INSTRUCTION DU PROJET EOLIEN DES LANDES DE PRUILLE/REPONSE A L'AVIS RESERVE DU SDAP.

Dossier : PC 49 01013N0075

Figure 2 Variante finale et distance au bois Geslin

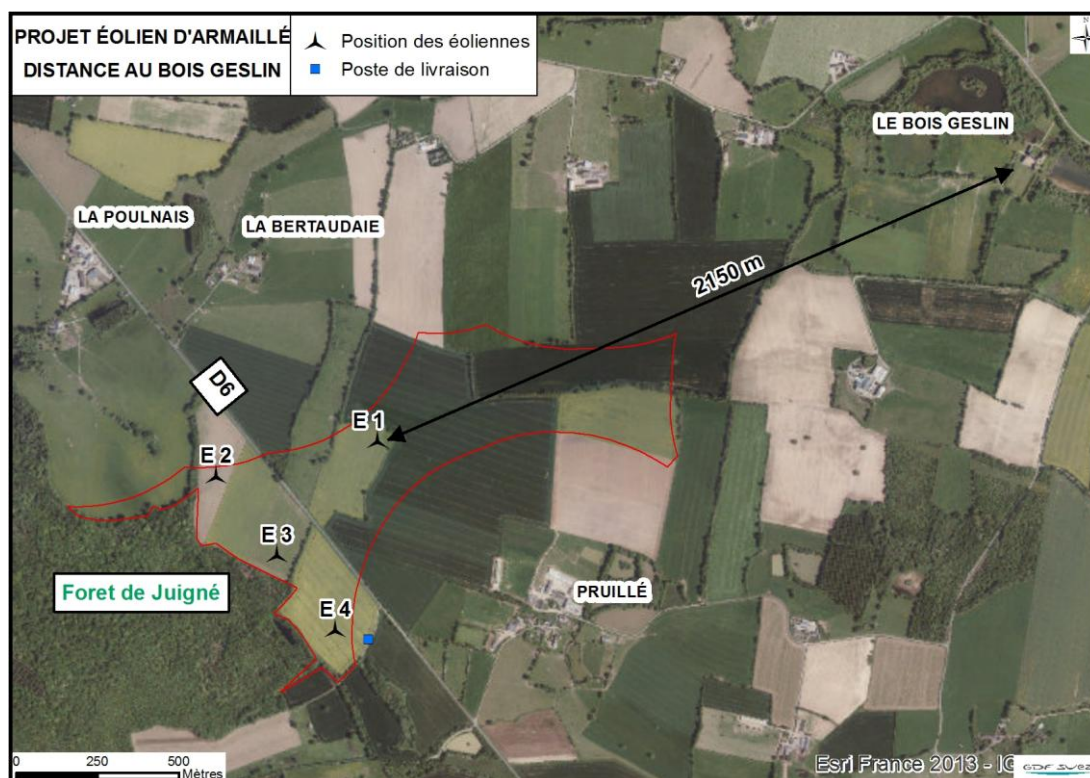
Ces aménagements ayant été refusés par le propriétaire, la pré-CDNPS de juillet 2013 a donné un avis réservé sur le projet. Les conseils donnés étaient alors d'éloigner les éoliennes de 2000 mètres du Bois Geslin en supprimant l'éolienne la plus proche du Château.

Futures Energies a ainsi ADAPTE la variante à ces préconisations en supprimant une éolienne. Les demandes d'autorisation concernent un projet à 4 éoliennes, dont la plus proche du Bois Geslin est distante de plus de 2 km et mesure 130 mètres en bout de pôle. La variante finale a été présentée à Monsieur l'Architecte des Bâtiments de France le 7 octobre 2013.

Les impacts depuis les abords du Bois Geslin ont été supprimés^{2*}. En soit, la nouvelle demande de suppression de l'éolienne la plus proche du Bois Geslin n'est en aucun cas justifiée.
